**TIENE POR PRESENTADO PROGRAMA DE
CUMPLIMIENTO REFUNDIDO DE MANTOS COPPER S.A.
Y REALIZA OBSERVACIONES**

RES. EX. N° 8/ROL D-064-2022

Santiago, 22 de septiembre de 2023

Figura N° 1. Contenido de sólidos en relaves depositados en Pit Fase 8

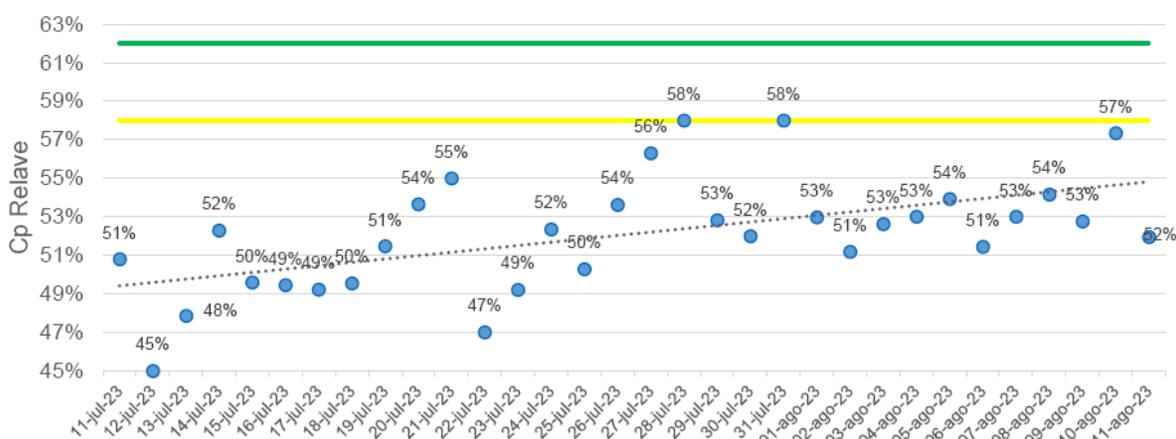
28. En relación con la **acción N° 12 “Construcción de espesador High Rate”** y la **acción N° 13 “Optimizar rendimiento de espesador High Rate (...)” (en ejecución)**, se indica que, por diseño, el espesador instalado puede alcanzar el 60% de sólidos de los relaves⁴. En el mismo sentido, el indicador de cumplimiento de la acción N° 13 consiste expresamente en alcanzar el 60% de sólidos en peso, cuestión que según el programa de cumplimiento debía alcanzarse en marzo de 2023. Sin embargo, los reportes de la MUT N° 11 de la Res. Ex. N° 284/2023 dan cuenta que los relaves depositados rara vez han alcanzado esa concentración. En concreto, en el reporte de la MUT N° 11, de 18 de agosto de 2023, se acompaña el siguiente gráfico que permite dimensionar la ineficacia de las acciones para alcanzar su indicador de cumplimiento:

29. Por lo tanto, las acciones N° 12 y N° 13 no están demostrando ser eficaces para alcanzar el porcentaje de sólidos exigido en la RCA N° 101/2016. De este modo, corresponde que se complementen estas acciones con nuevas mejoras tecnológicas u operacionales concretas que permitan alcanzar prontamente el 60% de sólidos en peso en los relaves depositados en el Pit Fase 8.

30. A su vez, atendido que el indicador de cumplimiento de la acción N° 13 no se alcanzó, debe modificarse por uno que haga referencia solamente a la optimización ejecutada en el espesador High Rate.
